島根原子力発電所1号炉廃止措置計画変更認可申請書及び 島根原子力発電所原子炉施設保安規定変更認可申請書の 概要について

2024年2月
中国電力株式会社

- 島根原子力発電所1号炉は、平成29年4月19日に廃止措置計画の認可を受け、廃止措置作業に着手した。現在、廃止措置計画の第1段階(解体工事準備期間)であり、管理区域外の設備の解体撤去等を行っているところである。
- このたび、第2段階(原子炉本体周辺設備等解体撤去期間)の具体的な計画などを策定したことから、令和5年12月11日に変更認可申請を実施した。
- 今回、次の事項の記述を変更する。

(2) 廃止措置工程の変更〔①第2段階の延長(2029年度⇒2035年度)〕

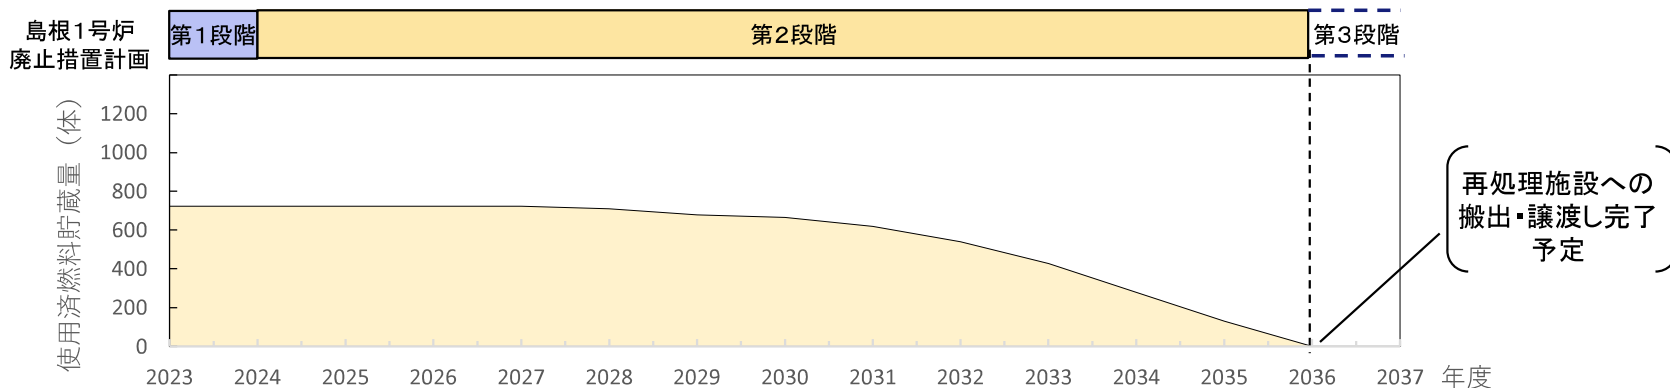
- ・ 使用済燃料の搬出及び譲渡し計画等の見直しのため、第2段階の終了時期を2029年度から2035年度に変更する。

(2) 廃止措置工程の変更〔③第4段階の短縮(8年間⇒6年間)〕

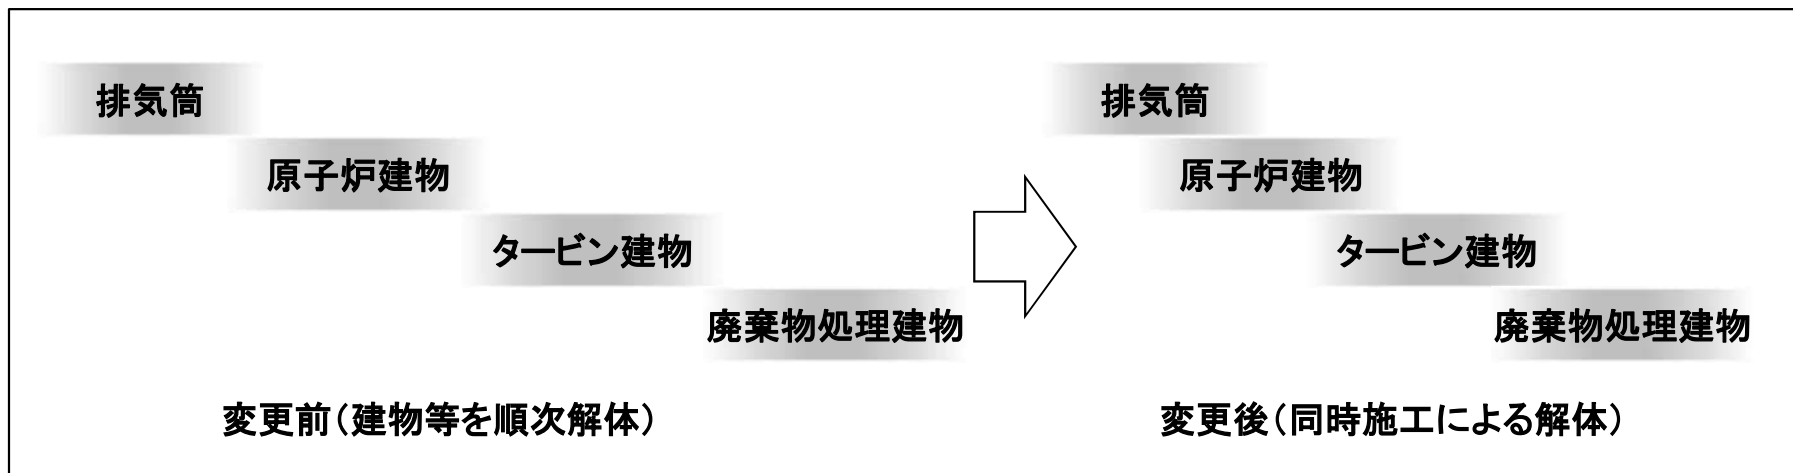
- 第4段階に行う建物解体については、順次施工予定としていたが、複数の解体工事を同時施工とすること等で現行工程から2年短縮(工程を効率化)させる。
